Recueil des avis issus de la consultation auprès des ministères et organismes

Projet d'optimisation et ajout d'un procédé thermique de traitement de sols et d'autres matières contaminés
Numéro de dossier : 3211-25-002

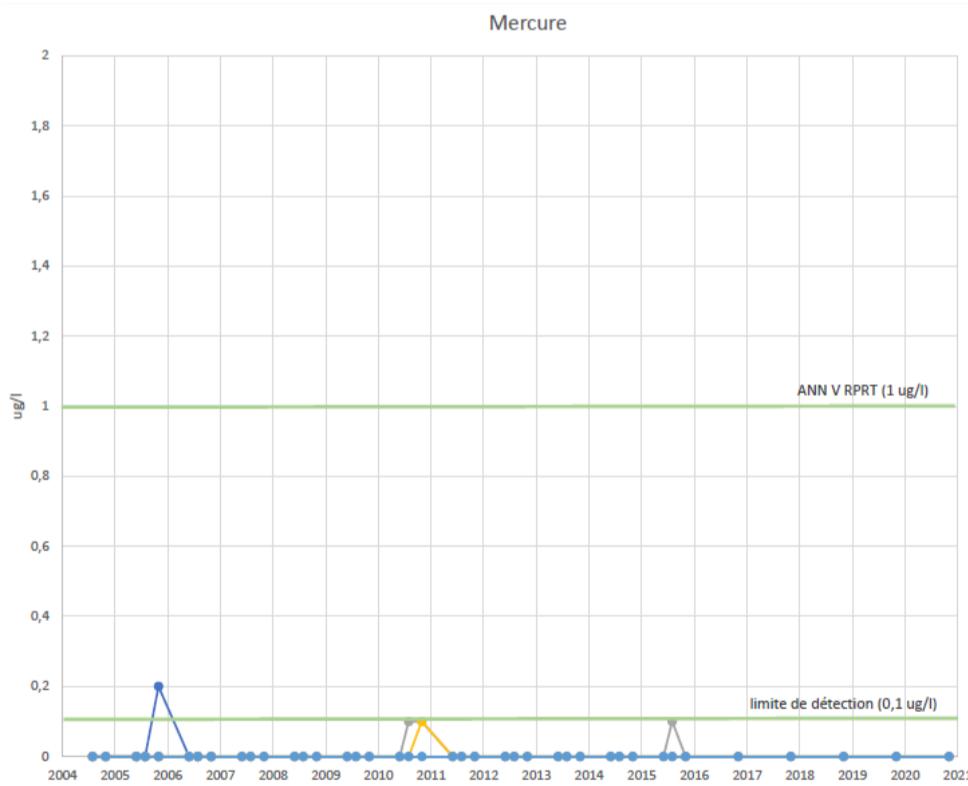
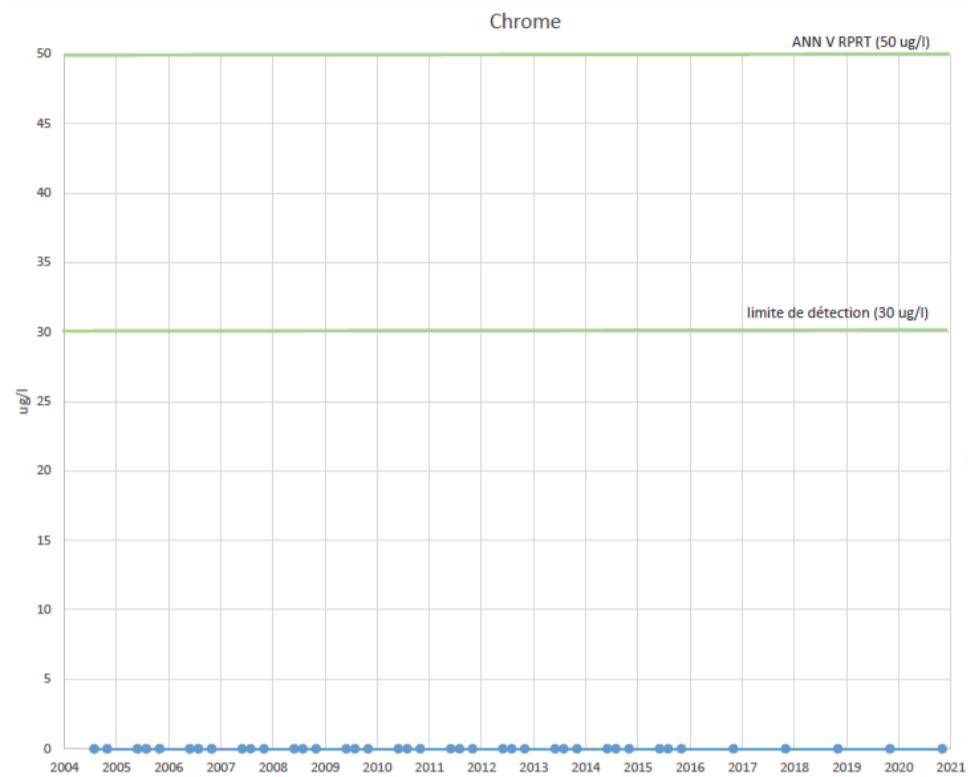
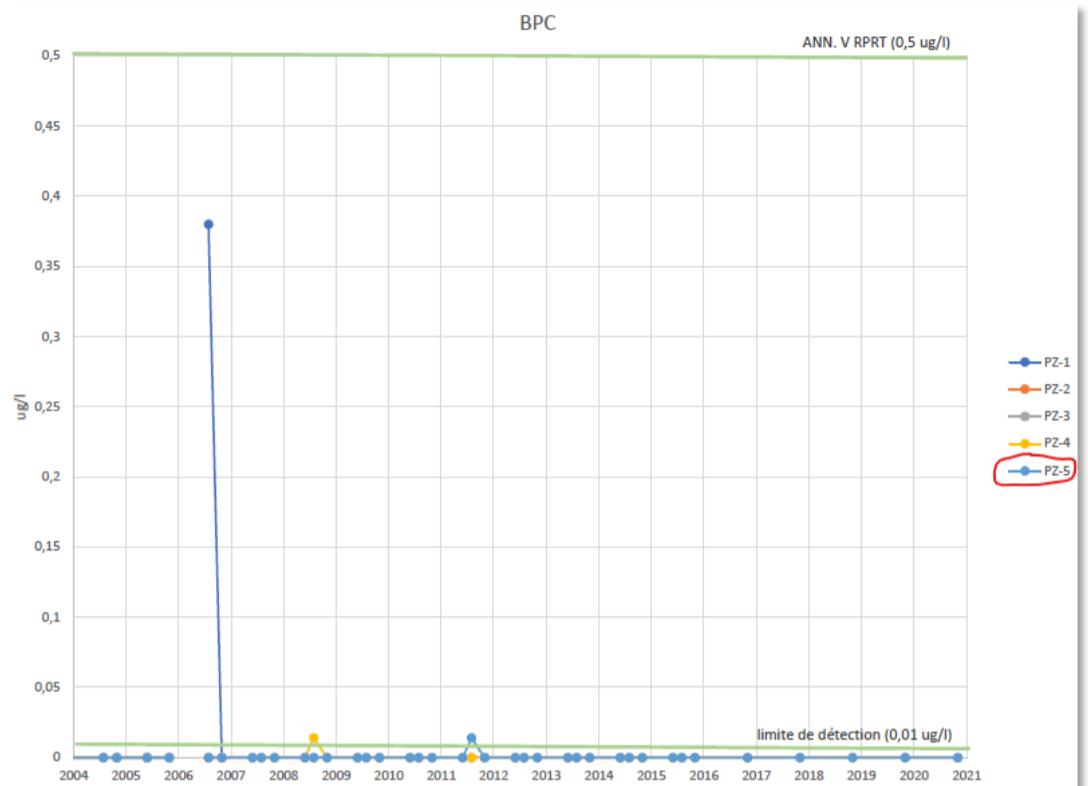
- Thématiques abordées : Suivi de la qualité des eaux souterraines – Teneur de fond naturelle (TDFN)
- Référence à l'addenda : **Réponse à la question QC2-2**
Le consultant présente un tableau synthèse des concentrations minimales, moyennes et maximales de chaque élément analysé dans le suivi de la qualité des eaux souterraines au puits d'observation PZ-5 (puits amont). Il propose de retenir les valeurs maximales à titre de teneur de fond naturelle (TDFN).
- Texte du commentaire :
